**RAPPORT D'ENQUÊTE ET D'AUDIENCE PUBLIQUE**

**PROJET DE RÉAMÉNAGEMENT DE LA ROUTE 307  
ENTRE LES PONTS ALONZO-WRIGHT ET  
DES DRAVEURS À GATINEAU**

**BUREAU D'AUDIENCES PUBLIQUES SUR L'ENVIRONNEMENT**

**Photo 2**

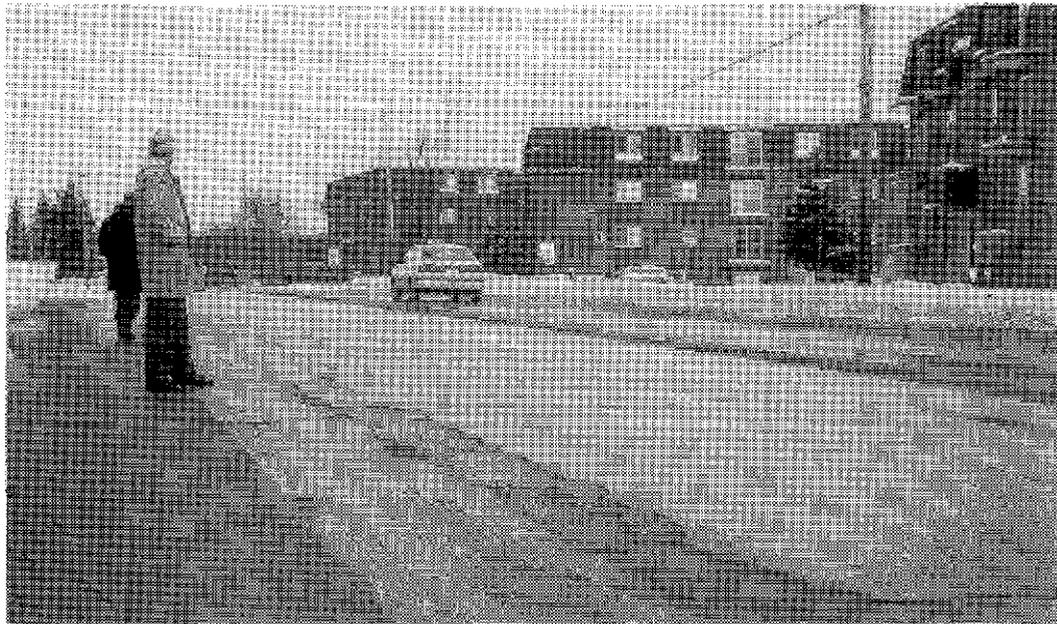
Vue de la fissure de la route 307 entre la rue d’Auvergne et la rue Picardie. Source: Daniel Vanier, BAPE.

L’instabilité de la berge à cet endroit menace l’intégrité de la route.

**Figure 5.1 Le niveau du bruit en rapport avec le logement**

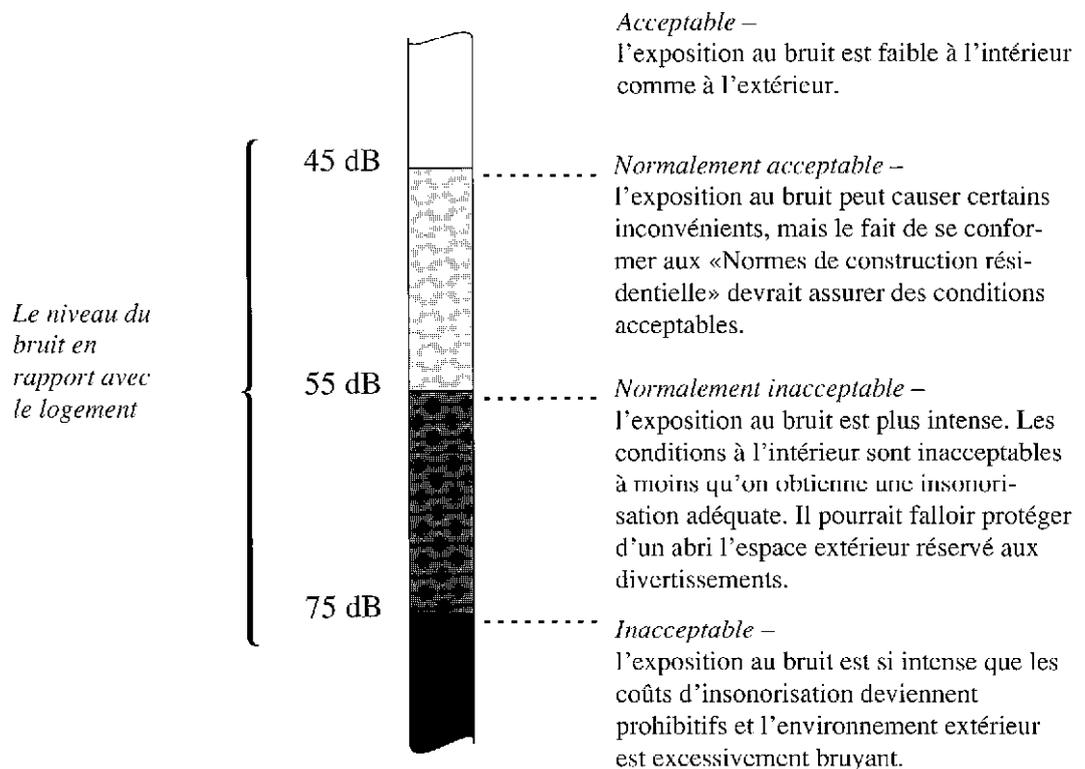
Dans ces simulations, les niveaux anticipés sont prédits à l'aide d'un scénario qui décrit les conditions de circulation prévues en l'an 2000. Dans l'étude d'impact, le scénario est basé sur une hypothèse d'augmentation annuelle de la population de véhicules de 1,5 %. De plus, la vitesse retenue est de 70 km/h et l'élargissement de la route est pris en compte. La commission juge que ce scénario est, pour le moins, pessimiste.

Or, il existe déjà des feux de circulation à quelques intersections. De plus, la vitesse affichée passera de 70 km/h à 50 km/h. (Étude d'impact, Document déposé, p. 82) L'élargissement rapprochera les résidences riveraines de la surface de roulement. La commission estime que les résultats seront différents des résultats fournis et que ceux-ci ne reflètent pas la situation prévue. Les normes extérieures de bruit admises par la Société canadienne d'hypothèques et de logements, lorsqu'il s'agit de logements, sont de 55 dBA. (Figure 5.1)

Figure 6.1 Coupe-type pour l'intégration d'une piste cyclable à la route 307

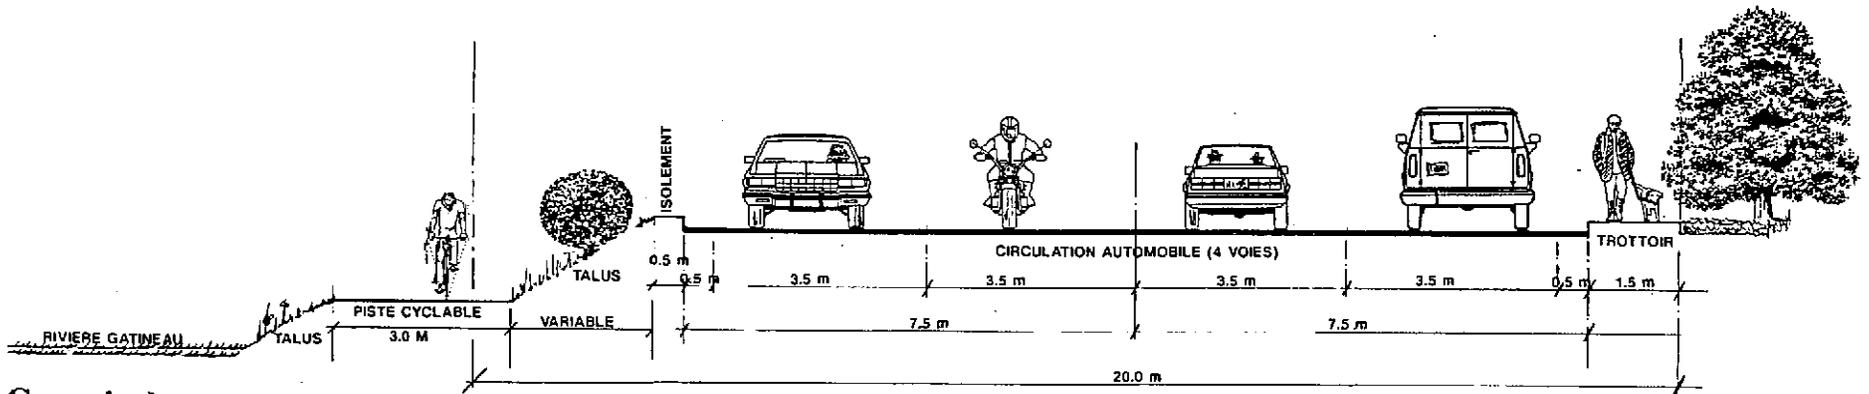
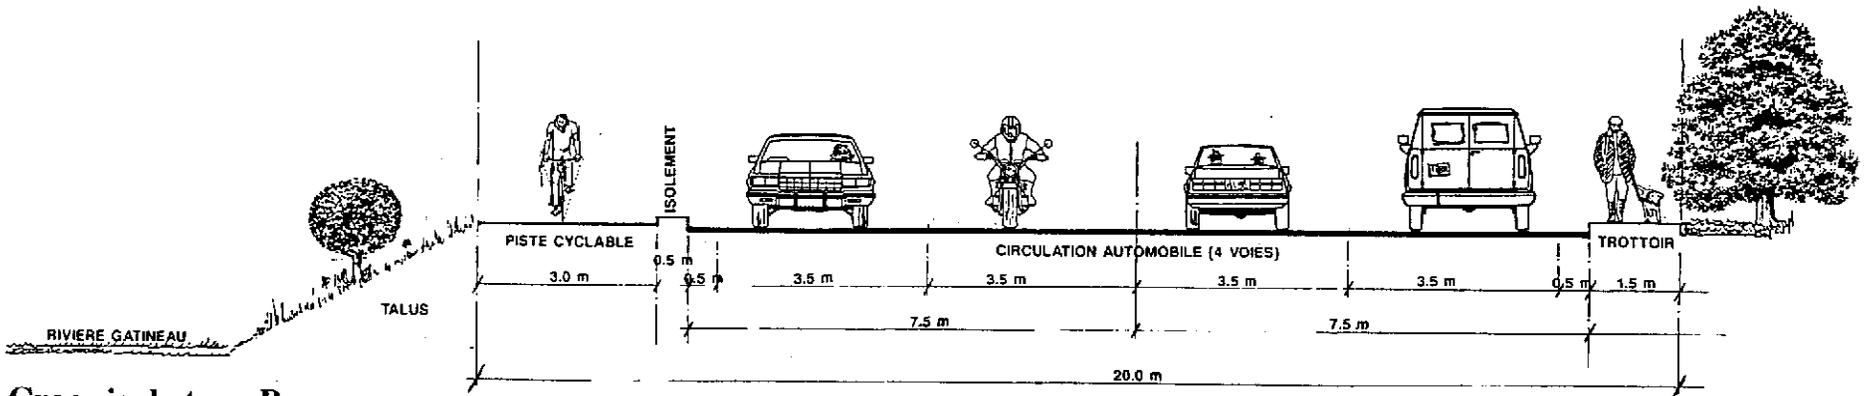
Dans son mémoire, la Ville de Gatineau propose la solution suivante: comme dans le croquis de type A (voir la figure 6.1), une piste cyclable en site propre dans les situations où la berge est suffisamment large pour accueillir une voie cyclable (environ 70 % du tracé); et selon le croquis de type B (voir la figure 6.1), une bande cyclable en chaussée protégée à même l'emprise dans les situations où la dimension

La commission considère que l'intégration d'une piste cyclable le long de la route 307 pourrait être un équipement récréo-touristique très intéressant pour la région étant donné les liens possibles avec la ville de Hull et avec le nord de la région en assurant un lien avec entre autres le parc de la Gatineau. Cependant, la commission juge que d'autres éléments, comme les aspects de la sécurité des berges, doivent également être pris en considération. Étant donné l'instabilité des rives de la rivière Gatineau dans ce secteur, la commission préférerait que la piste cyclable ne soit pas située dans la berge de la rivière même si cette dernière est suffisamment large pour accueillir une telle infrastructure, comme le propose la Ville de Gatineau dans son mémoire (croquis de type A). La commission craint que, malgré les ouvrages de stabilisation et de protection des rives, la piste cyclable ne devienne un nouveau facteur d'érosion des berges tout comme le chemin d'accès à proximité de l'intersection de la rue d'Auvergne.
